22-116-UAS-SDGSA
23 de junio de 2022

**INFORME DE ESTUDIO DE IMPACTO AMBIENTAL
DEIA CATEGORÍA-II-M-038 -2022**

Proyecto: “EXTRACCIÓN DE MATERIAL (GRAVA) DEL RÍO TRIBIQUÉ PARA LA CONSTRUCCIÓN DEL CAMINO SAN JOSÉ –CALIDONIA – PLATANARES –PIXVAE”.

INFORME TÉCNICO DE INSPECCIÓN No. 022-2022

Foto 10. Vista del acceso #3 a conformar colindante al Río Tribiqué.

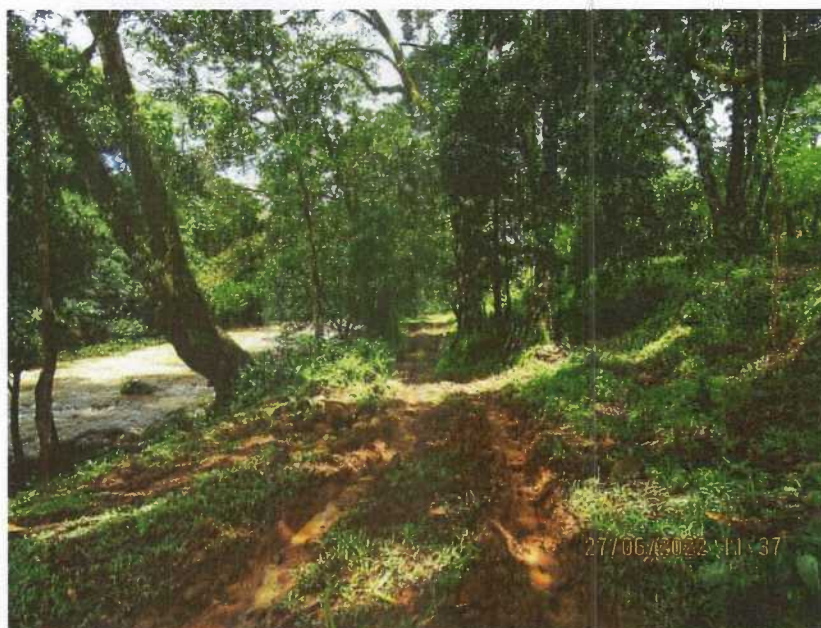
- El acceso #3 se ubica sobre terrenos privados. Se observaron algunos árboles dispersos y bosque de galería. Durante la inspección se le comunicó al personal por parte del promotor, que requieren analizar la logística de desplazamiento del equipo, desde el acceso#3 a la zona de extracción #3 (Fotos 9 y 10).

Foto 12. Vista del acceso #1 a habilitar.

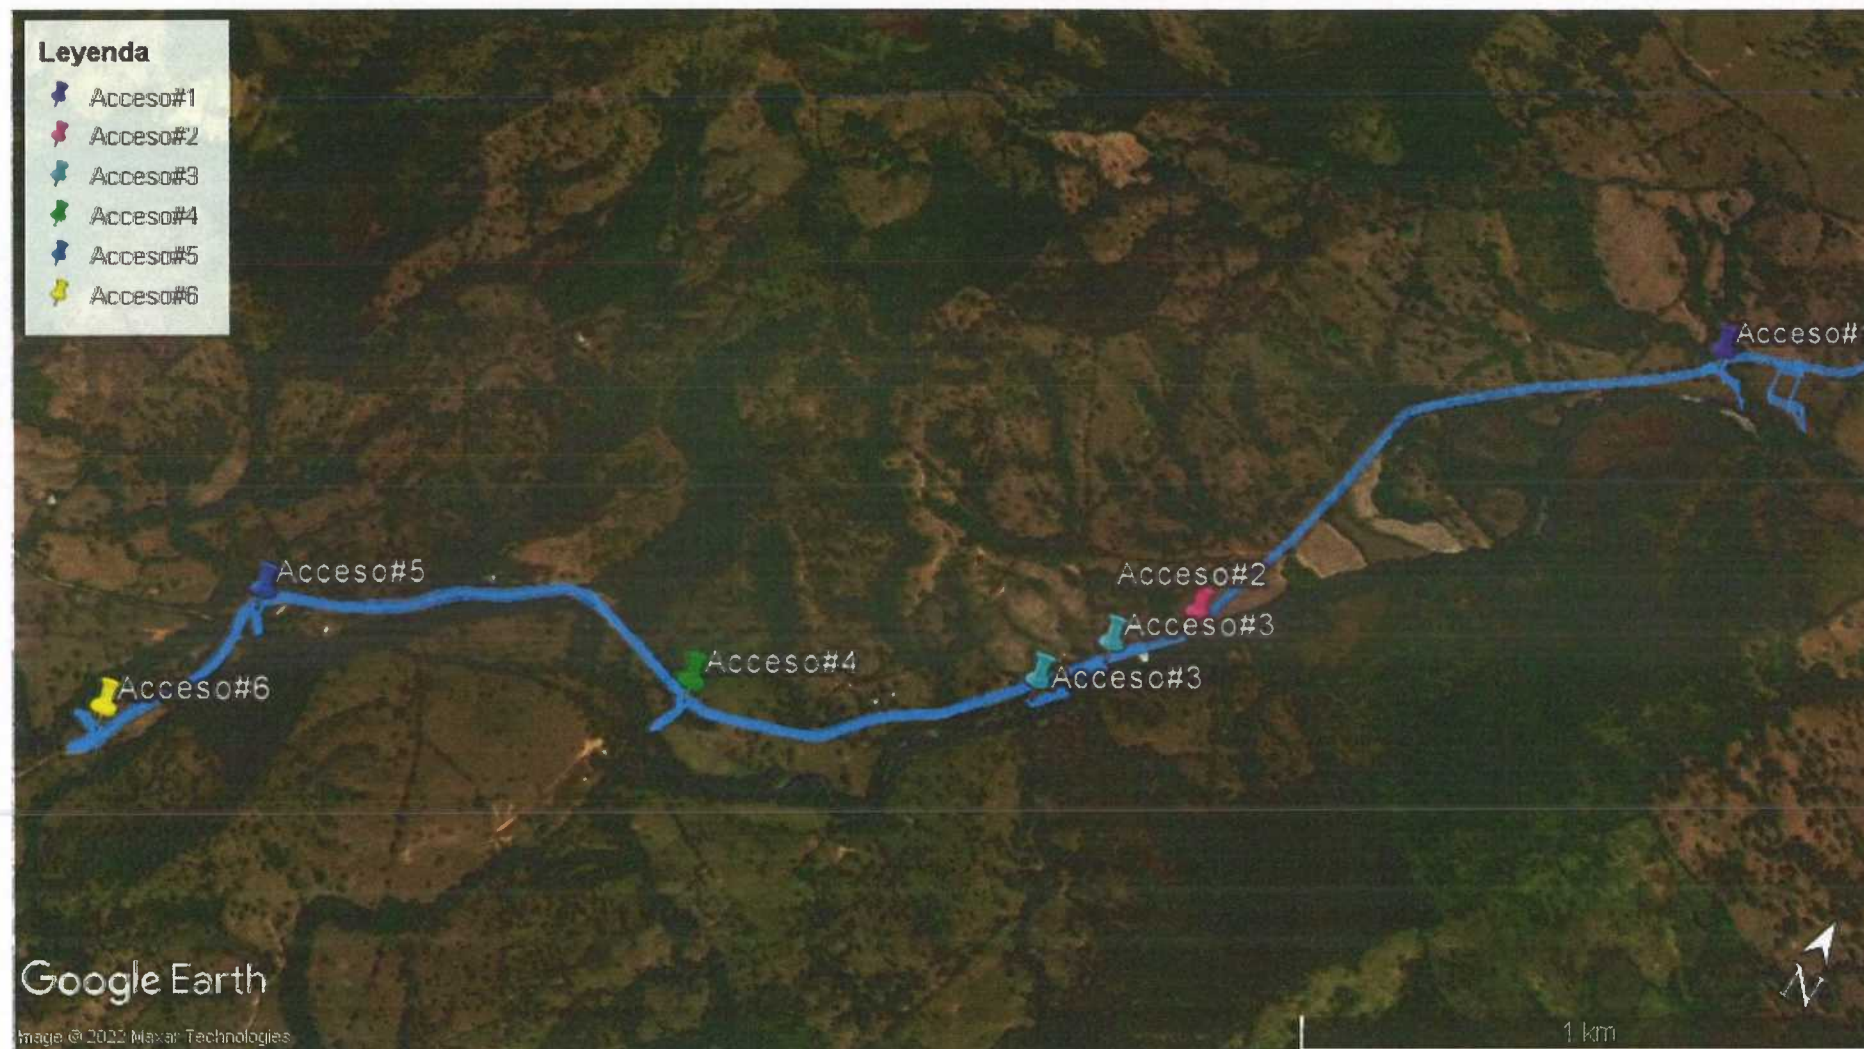
- El acceso #1 se ubica sobre terrenos privados cuyo titular es Mara Nazira Castrellón. Se encuentra desprovisto de vegetación. Colinda con una quebrada sin nombre que mantenía caudal el cual desemboca sobre el río Tribiqué (Fotos 12, 13 y 14).
